**Всемирный форум для согласования правил  
в области транспортных средств**

**Правила № 167 ООН (прямой обзор уязвимых  
участников дорожного движения)**

### **Предложение по дополнению 1 к первоначальному варианту Правил № 167 ООН (прямой обзор уязвимых участников дорожного движения)**

**Представлено экспертом от Соединенного Королевства\***

«Рис. 1

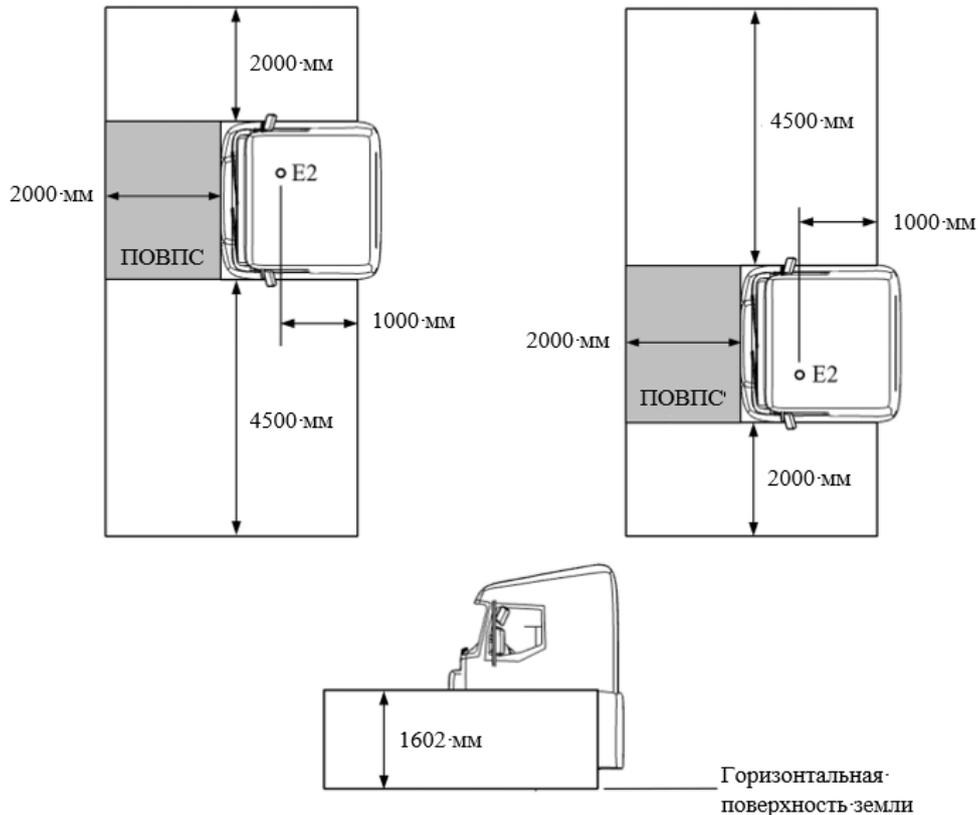
Рисунок 1 исключить.

Включить следующий новый рисунок 1, на котором показано расположение ПОВПС:

**Определение оцениваемого объема пространства (на примере транспортного средства категории N<sub>3</sub>)**

Рис. 1  
Изображение в перспективе дополнительного объема пространства (отмечен зеленым цветом) спереди от транспортного средства, который можно получить благодаря смещению передних стоек назад на 100 мм

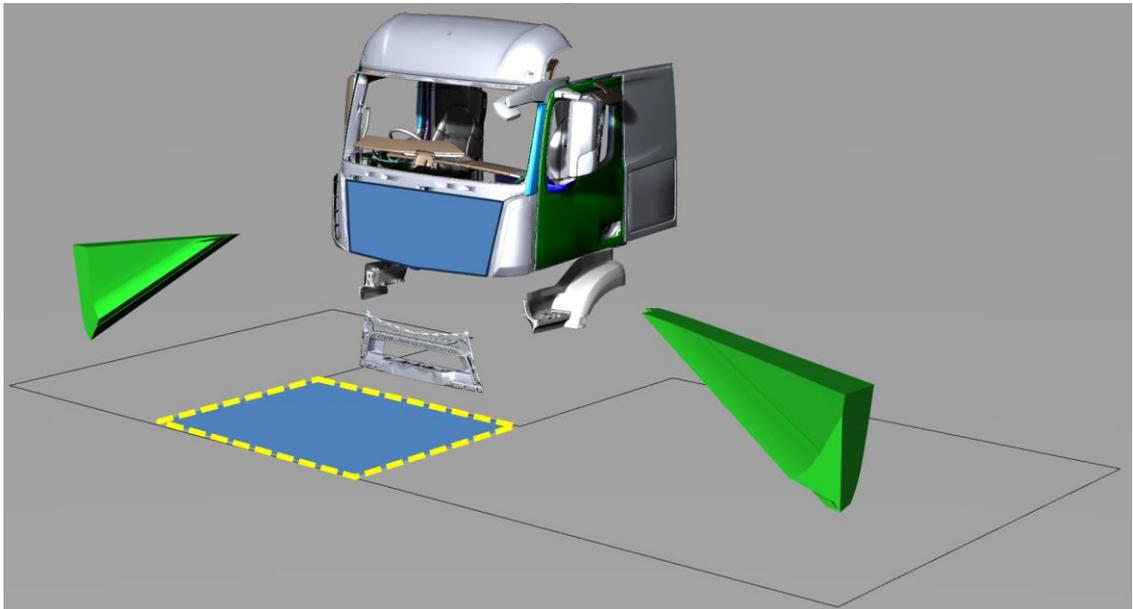
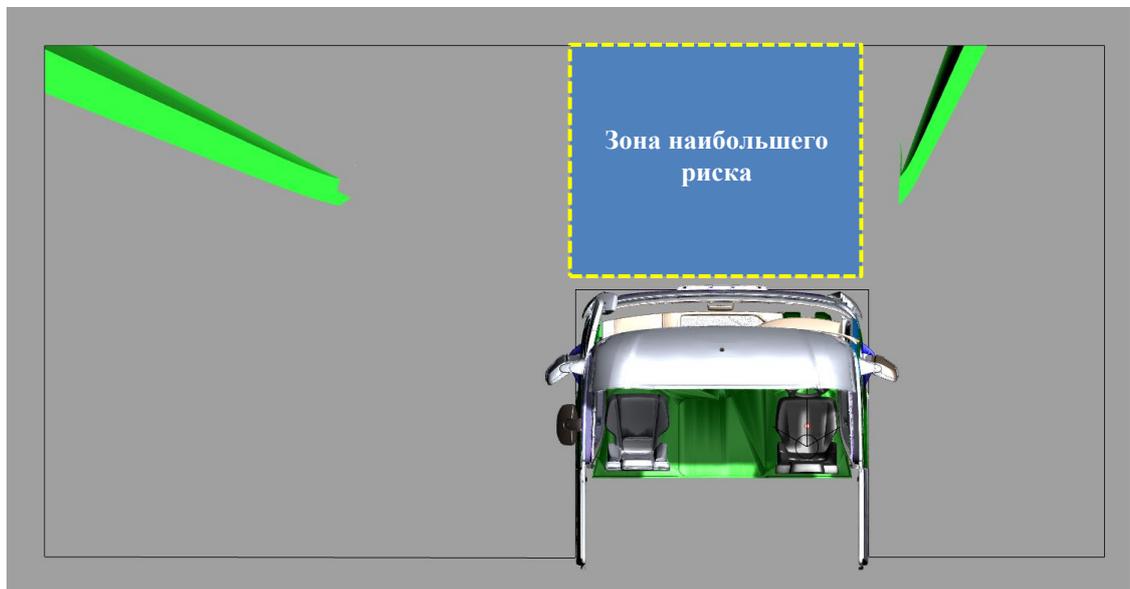
2. Анализ, по итогам которого было принято это решение, выявил еще одну проблему. В результате смещения передних стоек назад по продольной оси относительно водителя можно получить дополнительный объем пространства спереди, который будет расположен вне зоны наибольшего риска, как это показано на рис. 1 и рис. 2.

5. Таким образом, применение стратегии смещения передних стоек назад на 100 мм позволяет обеспечить 20–38 % от необходимого объема видимого пространства спереди в случае транспортных средств уровня 2/3 ( $1 \text{ м}^3$ ). На рис. 1 и рис. 2 показан дополнительный объем пространства, который может быть получен благодаря смещению передних стоек назад на 100 мм по продольной оси транспортного средства.

9. На рисунках 1–3 представлен пример, показывающий, что смещение передних стоек назад позволяет добиться увеличения объема видимого пространства спереди от транспортного средства в тех местах, которые не улучшают прямой обзор зоны наибольшего риска, установленной путем размещения УУДД в ходе работы по определению требуемых объемов и анализа данных о ДТП.

Рис. 3

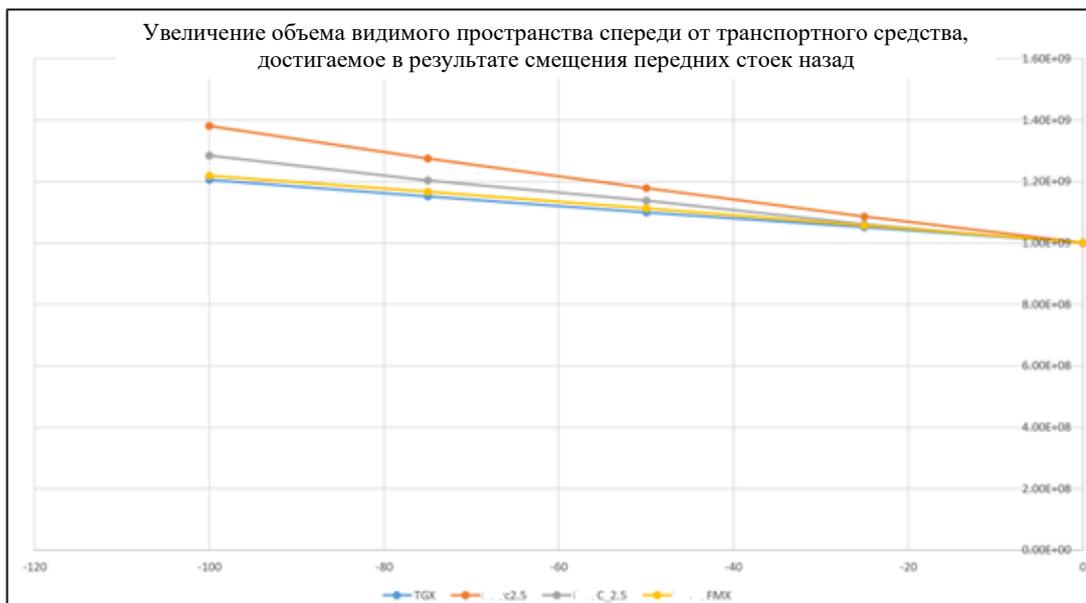
4. На диаграмме, представленной на рис. 3, показан дополнительный объем пространства, который может быть получен за счет смещения передних стоек назад по продольной оси для всех четырех анализируемых транспортных средств. По итогам анализа четырех вариантов конструкции наименьшее увеличение объема пространства, полученное за счет смещения передней стойки на 100 мм назад, составило  $0,2 \text{ м}^3$ , а наибольшее —  $0,38 \text{ м}^3$ .
